建水县五里冲畜光互补光伏电站项目 监理工程师通知单

编号：CZZH-JL-22-057

地面光伏支架柱脚加固建议处理方案

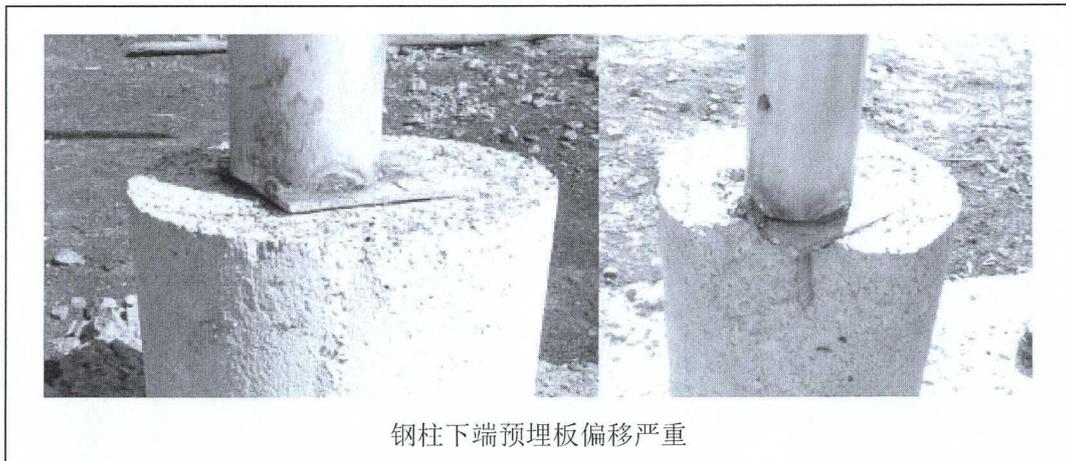
1. 混凝土灌注桩端缺损严重，致埋件锚固不够、未见基础钢筋，钢柱中心与混凝土灌注桩中心偏移较大，部分钢柱和预埋件焊接不密实，详见下图

2. 钢柱中心与混凝土灌注桩中心偏移较大

3. 钢柱下端预埋板偏移严重，至加劲板无法按设计定位焊接

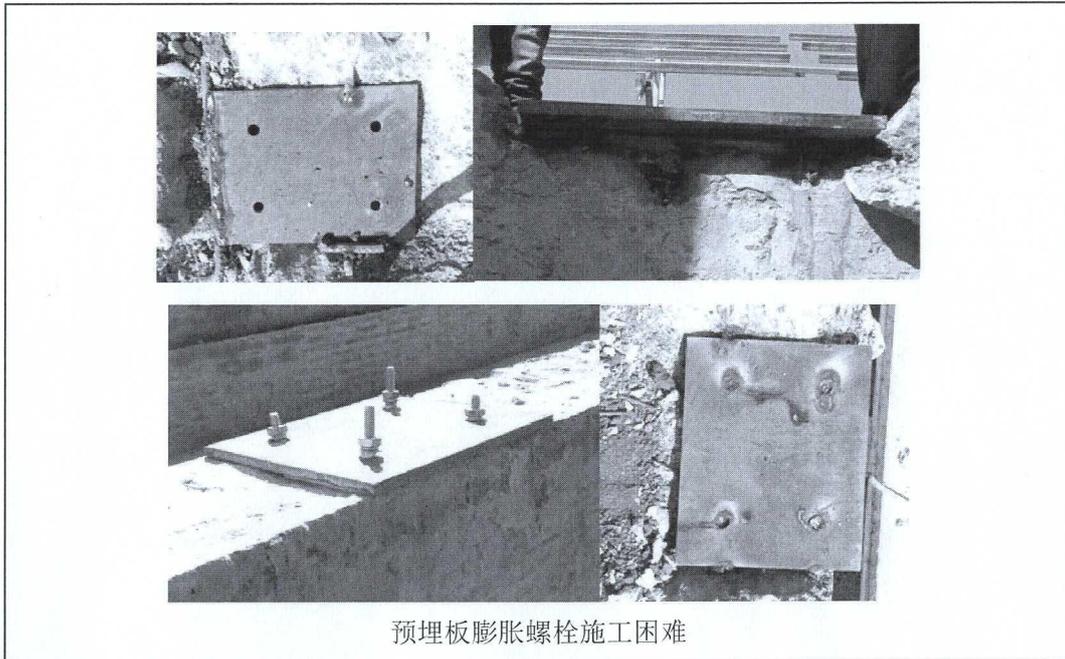
C-17、C-21 羊舍改地面光伏部分，由于预埋件膨胀螺栓与羊舍基础地梁钢筋冲突，至

埋件施工困难等事宜。
